Aufruf zur Nachrüstung von Baumpflelegegurter

EDELRID ruft Besitzer des Baumpflelegesurtes Edelrid TREEEX dazu auf, die Triple Lock-Schnallen der Gurte mit einem Zusatzbauteil nachzurüsten.

28mm-sleeve mit
Schnalle

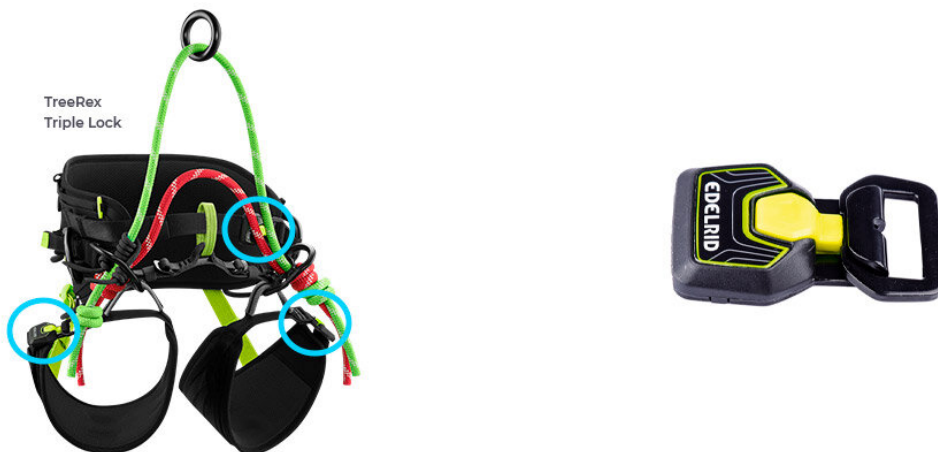
Seit Mitte 2020 waren EDELRID einzelne TREEEX-Gurte gemeldet worden, bei denen sich das Gehäuse der Triple Lock-Schnalle gelockert oder gelöst hatte. Aufgrund der „Drei-Wege-Bedienung“ der Schnalle konnte ein Risiko in der Anwendung ausgeschlossen werden. Ursache der Problematik waren Toleranzen im Kunststoff und

der Vernietung des Gehäuses in Kombination mit den außergewöhnlichen Belastungen in der SKT/Baumpflege.

Es handelt sich hierbei um ein zusätzliches Bauteil, einen Überzug aus glasfaserverstärktem Polyamid, der über die Triple Lock-Schnalle geklickt wird und so eine zusätzliche Fixierung des Schnallengehäuses gewährleistet. Die Funktionen der Schnalle werden durch den Überzug nicht beeinträchtigt.

Um weitere Reklamationen und Probleme im Einsatz auszuschließen, ruft EDELRID alle Besitzer von TREEREX Gurten dazu auf, über service@edelrid.de unter Nennung der benötigten Anzahl (3 Stück pro Gurt) und einer Lieferadresse kostenlos diese Nachrüstbauteile zu bestellen. Die Nachrüstung ist einfach und kann von jedem Anwender selbst durchgeführt werden.
